改善箇所説明図

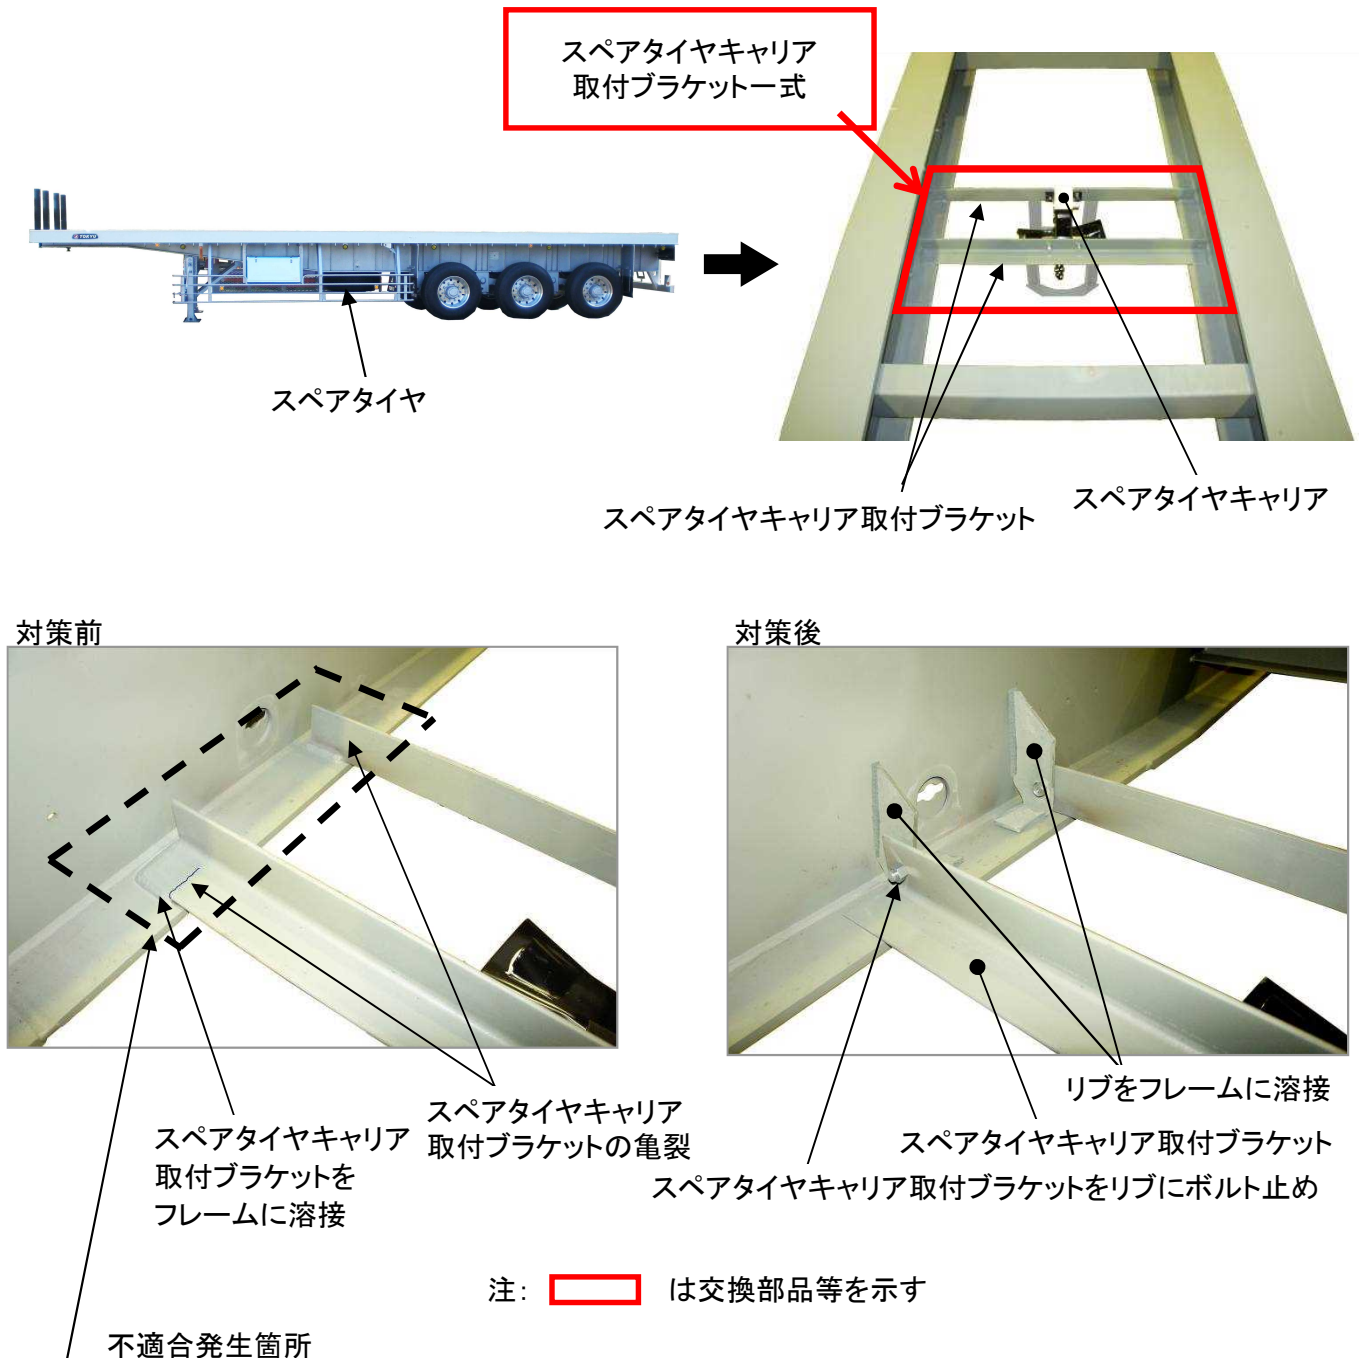
スーパーシングルタイヤ仕様のトレーラにおいて、スペアタイヤキャリアを取り付けるためのブラケットの強度が不足しているため、当該ブラケットのメインフレーム溶接部付近に応力が集中し、亀裂が生じるものがある。そのため、そのままの状態で使用を続けると、当該ブラケットの亀裂が進行し、最悪の場合、当該ブラケットとともに、スペアタイヤが脱落するおそれがある。

全車両、スペアタイヤキャリア取付ブラケット一式を対策品に交換する。
